OGGETTO: Procedura di valutazione di Impatto Ambientale di competenza statale – Progetto di modifica della centrale termoelettrica di Termoli (CB), società proponente Snowstorm srl – COMUNICAZIONI. DVA REGISTRO UFFICIALE.I.0015562.18-06-2019. RUMORE – INTEGRAZIONI.

Si risponde a quanto osservato dall'ARPA Molise con Comunicazione DVA – 2019 – prot. 0015562 limitatamente al paragrafo RUMORE:

Si riporta uno stralcio della corografia del territorio, ove si vede che i ricettori si trovano ad una quota di circa 20 m superiore al piano di campagna del futuro sito produttivo:

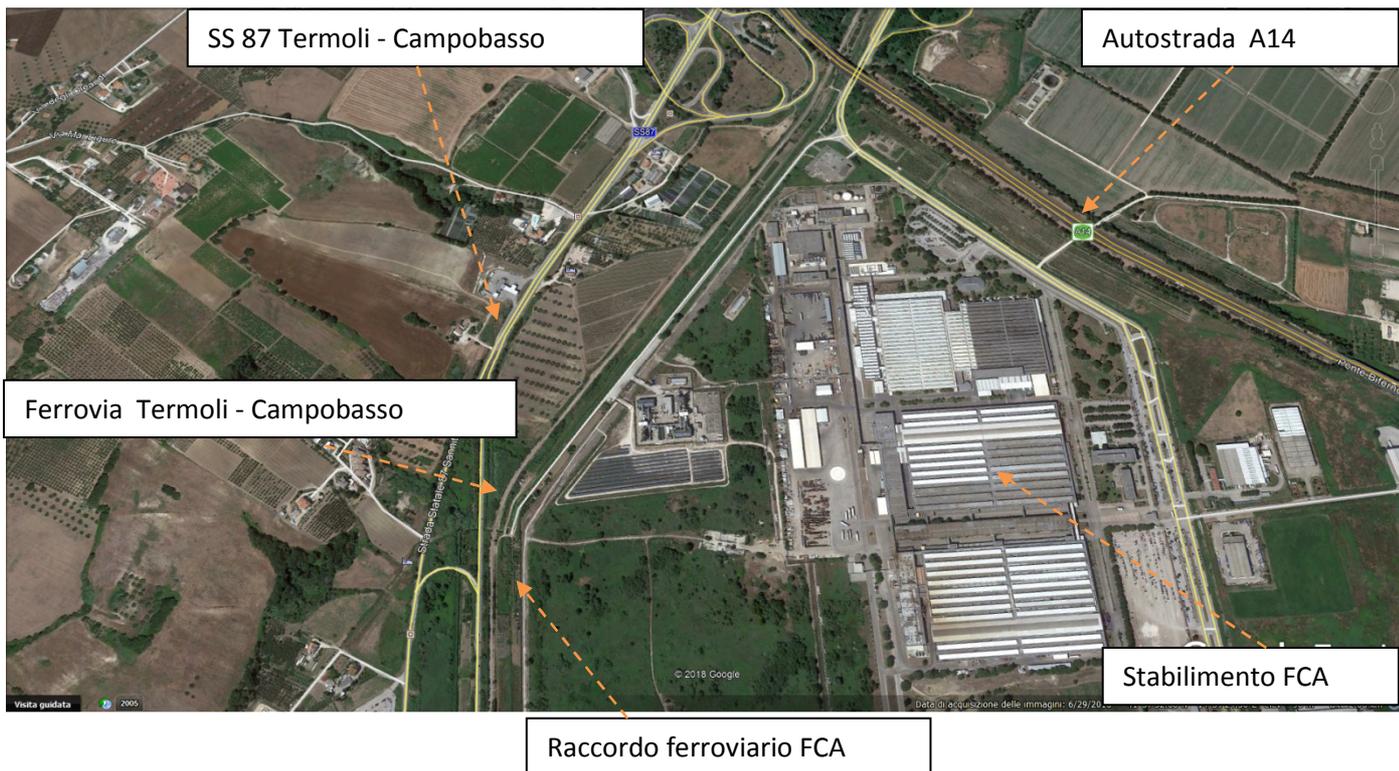
Non si riscontrano, inoltre, esplicitate le quote dei ricettori, considerazioni sull'orografia e la presenza di planimetrie con riportate le isofoniche relative al post-operam. Vi sono solo valori numerici puntuali riferiti ai punti di misura del rumore residuo lungo il perimetro dello stabilimento e presso i quattro ricettori abitativi individuati. A tal proposito non viene esplicitato se nel calcolo teorico sia stato considerato il contributo riflessivo delle pareti degli edifici degli stessi ricettori abitativi.

Il sottoscritto precisa di aver tenuto conto, nello sviluppo dell'algoritmo di calcolo, delle quote effettive di sorgente e ricettori. Si precisa altresì che nel calcolo sono stati considerati gli effetti dovuti alle riflessioni sugli edifici, come pure è stata considerata l'attenuazione dovuta alla vegetazione ed al terreno libero presente. Nello specifico è stata fatta una media ponderata tra superfici c.d. riflettenti (edifici, strade asfaltate, terre compatte, ecc.) e superfici c.d. assorbenti (spazi a vegetazione, spazi liberi di terreno poroso, arborature, ecc.).
